HØRINGSSVAR FRA INDRE BY LOKALUDVALG, SLOTS- OG KULTURSTYRELSEN OG KØBENHAVNS MUSEUM

FORSLAG TIL LOKALPLAN KOMMUNEHOSPITALET II OG KOMMUNEPLANTILLÆG

**Københavns Museums svar på indledende høring - Lokalplansforslag for
Kommunehospitalet II**

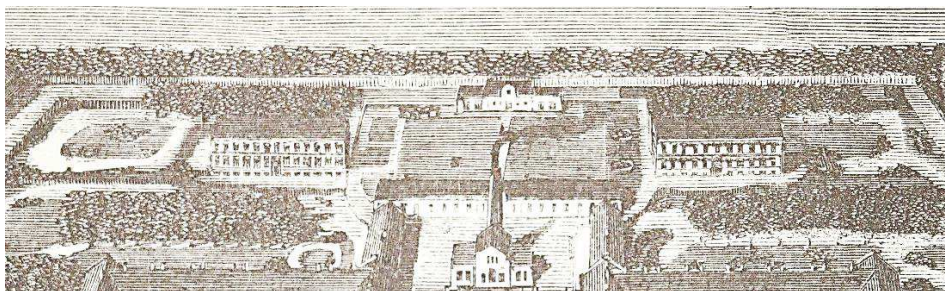
Præcis bygningen på Øster Farimagsgade 24 indgår som del af den oprindelige struktur, og Christian Hansens originale bygning udgør stadig udgangspunktet for den senere udvidelse af bygningen. Ved opførelsen udgjorde huset en af de større fritliggende bygninger i hospitalets have mod Søerne. Arkitektonisk set var det med til at underbygge kompleksets raffinerede, aftrappede bygningsstruktur (jf. fig. 4), der stadig er mærkbar på arealet som et meget væsentligt element i stedets primære udtryk.

Det er imidlertid endvidere væsentligt, at bygningens enlige placering i anlægget ikke blot skyldes disse arkitektoniske hensyn, men i høj grad også var forårsaget af fløjens funktion, idet den var opført til at huse patienter med smitsomme sygdomme. Igen altså et tydeligt eksempel på, hvorledes Chr. Hansen på fornemste vis kobler æstetik og funktion i Kommunehospitalets kompleks.

Det er museets opfattelse, at det vil være særdeles vanskeligt at tilføje ny bebyggelse i de vigtige og karakteriserende gård- og frirum, uden at det vil medføre væsentlige negative påvirkning af ikke blot det fredede bygningskompleks arkitektoniske takt men også de kulturmiljømæssige sider af de historiske planer - og dermed væsentlig komme til at svække forståelsen og oplevelsen af det oprindelige anlæg.

FIG. 6. UDSNIT AF GEDDES KORT (1779) MED ANGIVELSE AF AFSNITSFORSVAR PÅ AREALERNE UDEN FOR VOLDENE – NORD TH. (EFTER: HISTORISK ATLAS.DK)

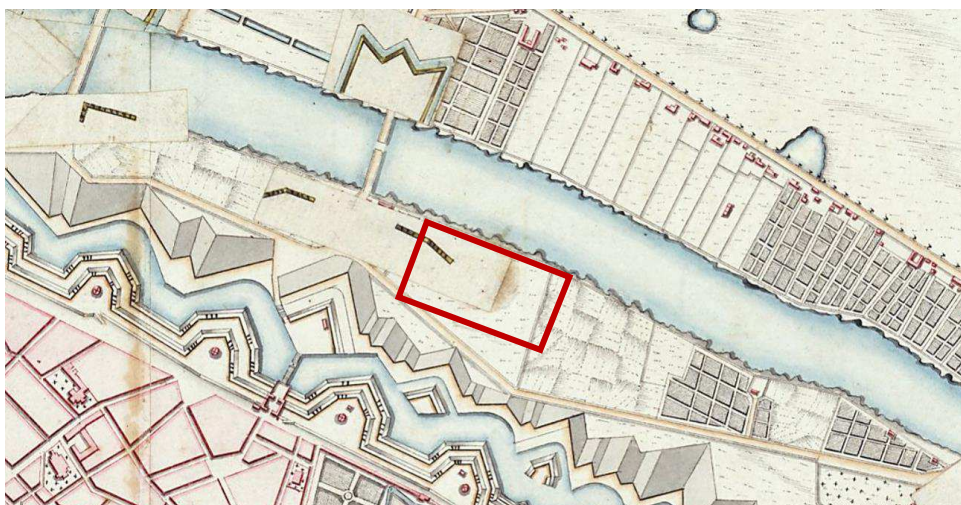
Det frie forterren har endvidere indgået i planer for mindre afsnitsforsvar med korte voldforløb vendt mod nordvest (jf. fig. 6). Om forsvarsanlæggene, som angives på kortene, nogensinde er blevet opført, er uvist og derfor væsentligt evt. at dokumentere arkæologisk.

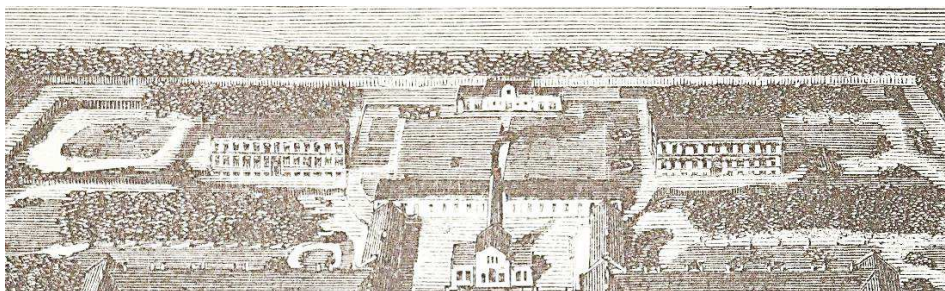
Præcis bygningen på Øster Farimagsgade 24 indgår som del af den oprindelige struktur, og Christian Hansens originale bygning udgør stadig udgangspunktet for den senere udvidelse af bygningen. Ved opførelsen udgjorde huset en af de større fritliggende bygninger i hospitalets have mod Søerne. Arkitektonisk set var det med til at underbygge kompleksets raffinerede, aftrappede bygningsstruktur (jf. fig. 4), der stadig er mærkbar på arealet som et meget væsentligt element i stedets primære udtryk.

Det er imidlertid endvidere væsentligt, at bygningens enlige placering i anlægget ikke blot skyldes disse arkitektoniske hensyn, men i høj grad også var forårsaget af fløjens funktion, idet den var opført til at huse patienter med smitsomme sygdomme. Igen altså et tydeligt eksempel på, hvorledes Chr. Hansen på fornemste vis kobler æstetik og funktion i Kommunehospitalets kompleks.

Det er museets opfattelse, at det vil være særdeles vanskeligt at tilføje ny bebyggelse i de vigtige og karakteriserende gård- og frirum, uden at det vil medføre væsentlige negative påvirkning af ikke blot det fredede bygningskompleks arkitektoniske takt men også de kulturmiljømæssige sider af de historiske planer - og dermed væsentlig komme til at svække forståelsen og oplevelsen af det oprindelige anlæg.

FIG. 6. UDSNIT AF GEDDES KORT (1779) MED ANGIVELSE AF AFSNITSFORSVAR PÅ AREALERNE UDEN FOR VOLDENE – NORD TH. (EFTER: HISTORISK ATLAS.DK)

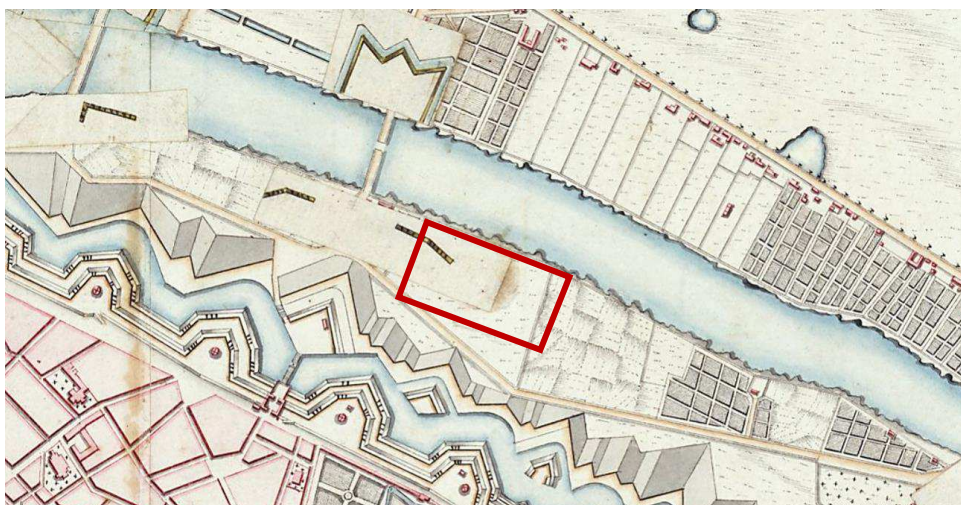
Det frie forterren har endvidere indgået i planer for mindre afsnitsforsvar med korte voldforløb vendt mod nordvest (jf. fig. 6). Om forsvarsanlæggene, som angives på kortene, nogensinde er blevet opført, er uvist og derfor væsentligt evt. at dokumentere arkæologisk.
